51/EZP/RB/77 / 2025

Dotyczy: postępowania o udzielenie zamówienia w trybie przetargu nieograniczonego nieobjętego pzp pn.: **„Wykonanie remontu i modernizacji suwnicy o udźwigu 8T oraz wykonanie remontu wózka suwnicy o udźwigu 20T dla Polskiej Grupy Górniczej S.A. Oddział Zakład Remontowo-Produkcyjny z podziałem na zadania.”** [nr sprawy: 512500306]

Rysunek 1.

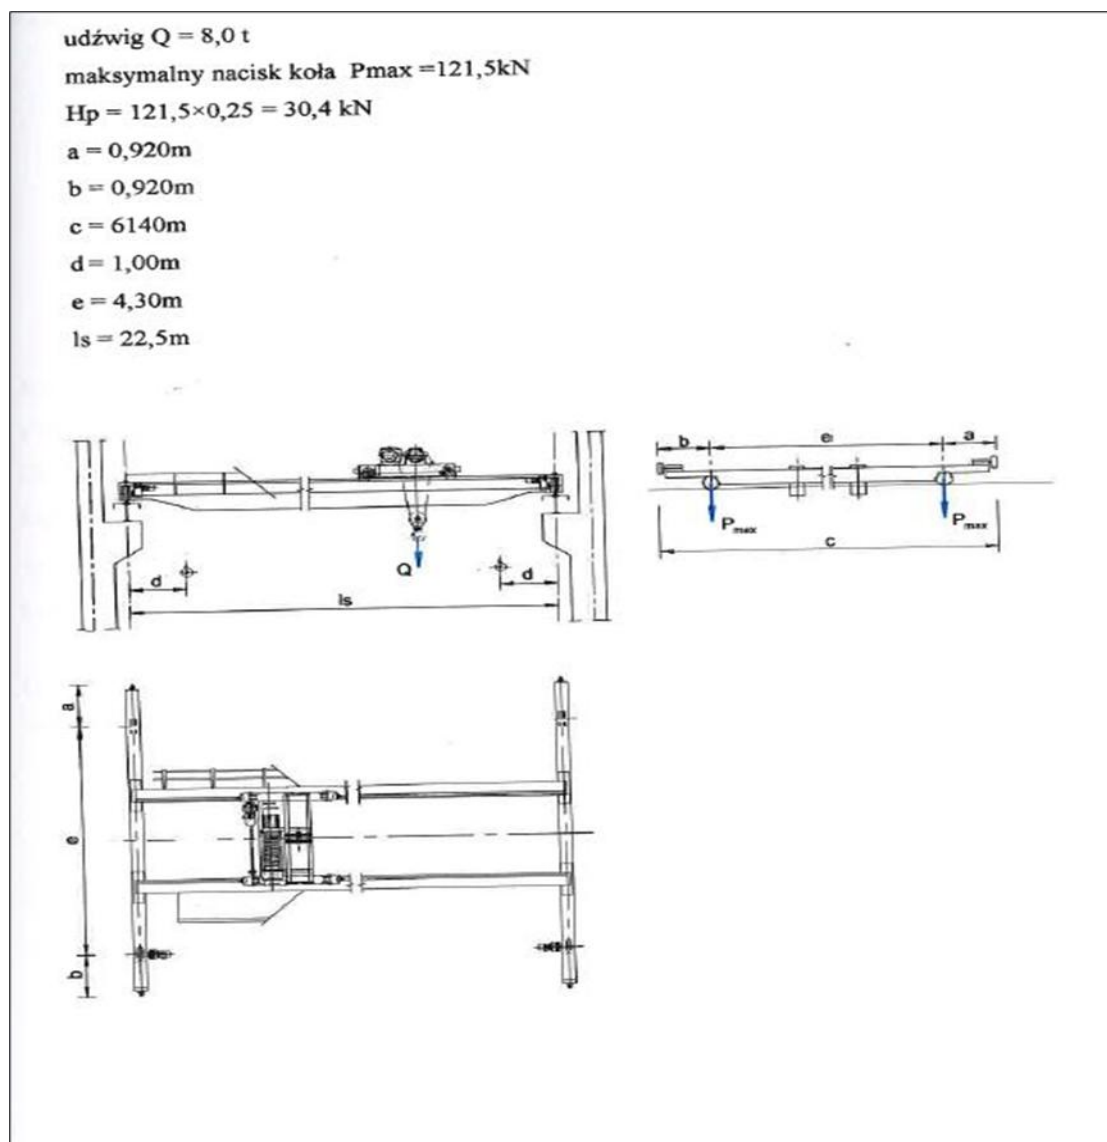
Czy zamawiający może udostępnić następujące dane suwnic, będącymi przedmiotem zapytania: -rozstaw czołownic suwnicy -średnica kół jezdnych i typy zestawów kołowych -rysunki techniczne suwnic?

- 1) rozstaw czołownic suwnicy Q-8T wynosi: 22,5 m. Zamawiający udostępni rysunek z dokumentacji technicznej suwnicy.
- 2) Średnica kół jezdnych mostu suwnicy Q-8T wynosi: $\varnothing$ 710 mm. Zamawiający udostępnia rysunek na podstawie którego zostały wykonywane koła jezdne mostu suwnicy Q-8T.
- 3) Typy zestawów kołowych suwnicy Q-8T: to zestawy kołowe napędowe (przekazujące moment obrotowy)- DNk

- I. Dodaje się do treści Załącznika nr 1 ust. 3 SWZ, który otrzymuje brzmienie:
3. Dodatkowe informacje identyfikacyjne suwnicy Q-8T
- 1) Rozstaw czołownic suwnicy: 22,5 m. Zamawiający udostępnia rysunek z dokumentacji technicznej suwnicy. (Rysunek 1)
